con la presente si inviano le Osservazioni contro il Progetto di un impianto eolico codice procedura ID\_VIP/ID\_MATTIM: 1269 denominato

"Pitigliano" ubicato nei comuni di Pitigliano (GR) e Sorano (GR) costituito da 20 (venti) aerogeneratori di potenza nominale 7,0 MW per un totale

## ALLEGATO 1 alle OSSERVAZIONI all'IMPIANTO EOLICO INDUSTRIALE denominato “ PITIGLIANO”

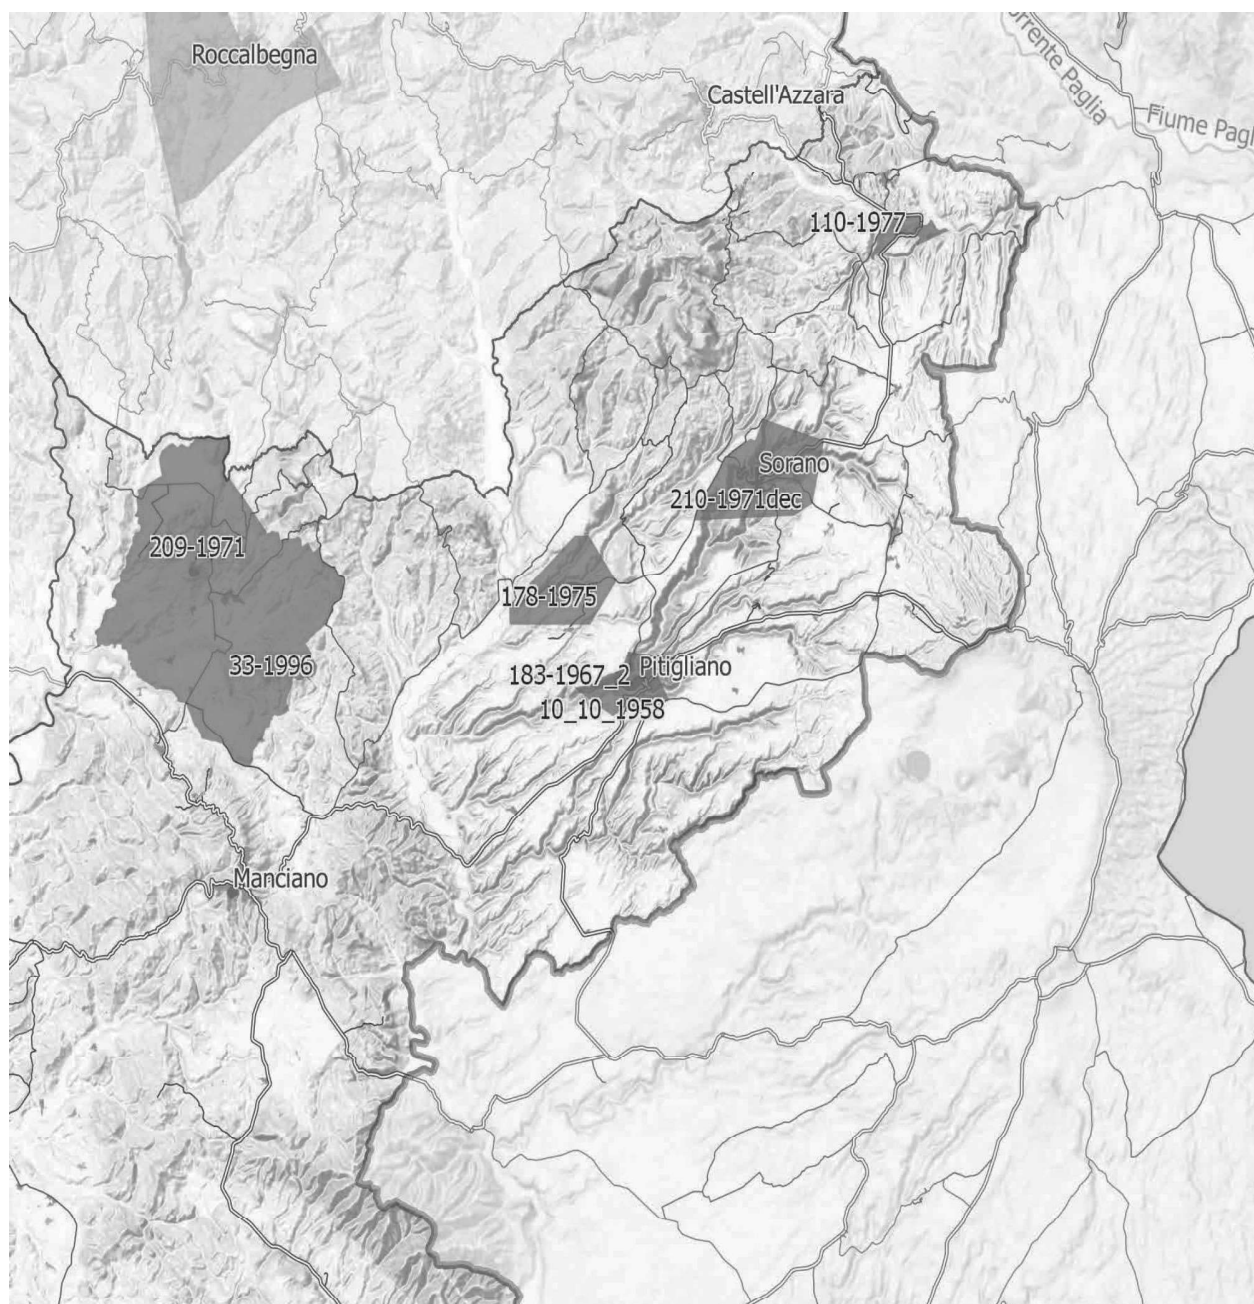
**IMMAGINE n. 4** Si evidenzia che i tre aerogeneratori WTG 07, WTG 08 e WTG 09 impattano con il vincolo paesaggistico di notevole interesse pubblico del Centro Storico di Sorano. Il WTG 07 si troverebbe a 2828 m, WTG 08 2504 e WTG 09 2990. Il cavidotto dell'impianto invece impatta in buona parte del Vincolo paesaggistico ex art. 136 del CBC del Centro Storico di Pitigliano.

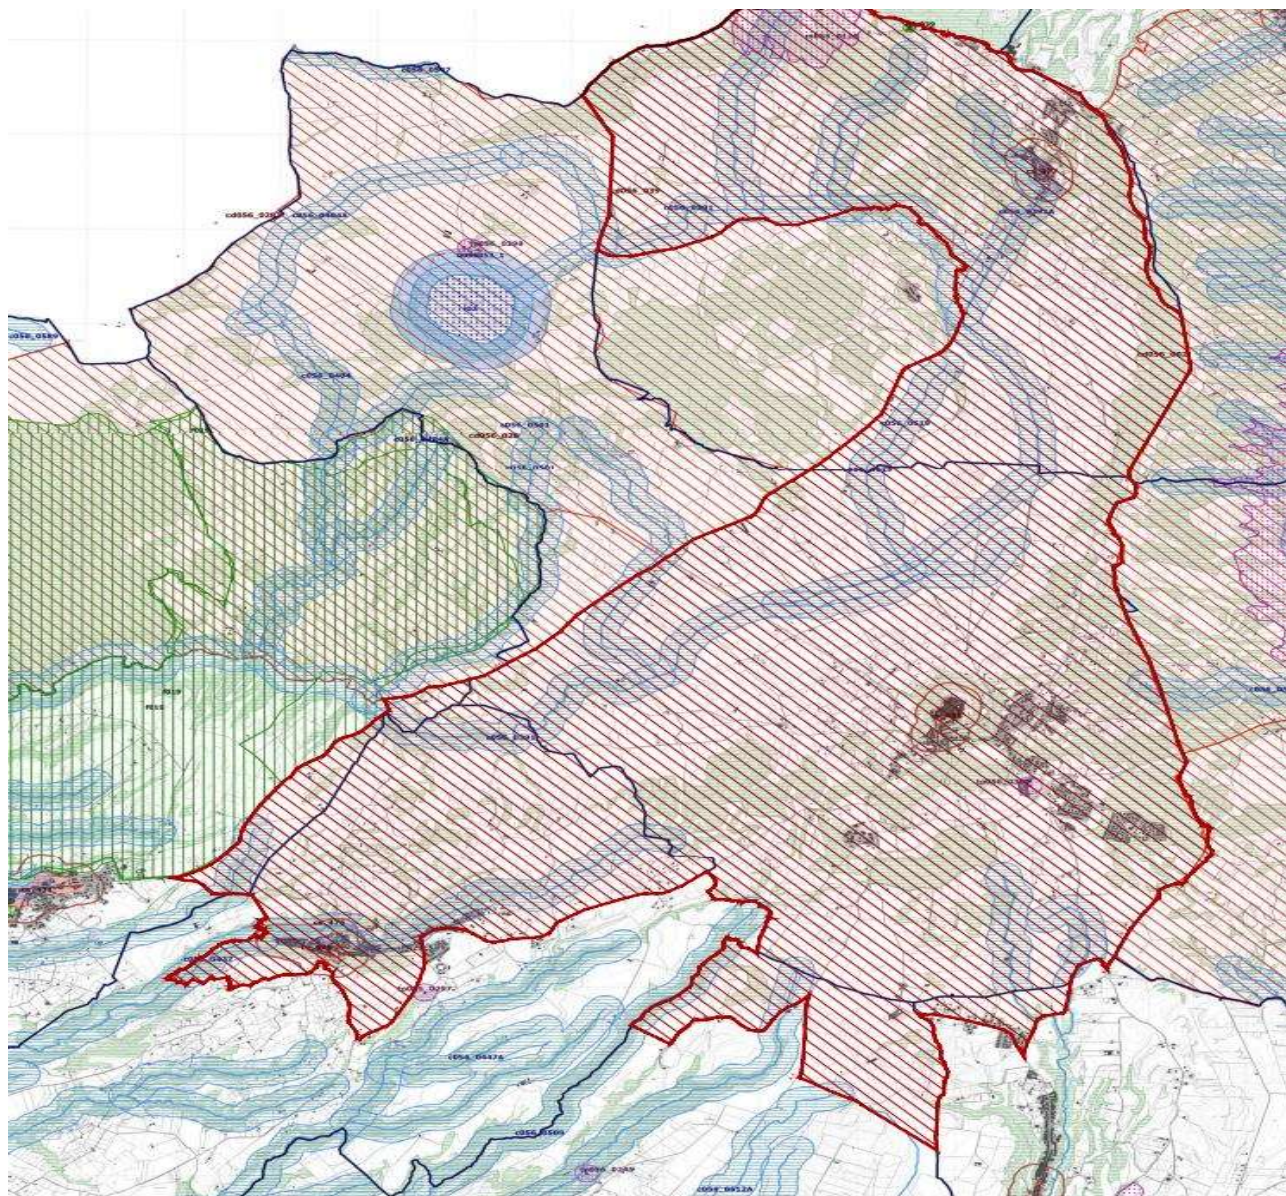
Come è illustrato nell'immagine si ribadisce che l'impianto industriale "Pitigliano" ricade completamente all'interno delle fasce di rispetto dei due vincoli di notevole

interesse pubblico e lambisce quelle di un terzo vincolo e quindi come affermato dal Consiglio di Stato nelle sentenze citate, l'impianto è insediato in area non idonea ai sensi dell'art. 20 comma 8 lettera c quater del D.Lgs. n. 199/2021 e ss.mm.ii al contrario di quanto sostiene la proponente.
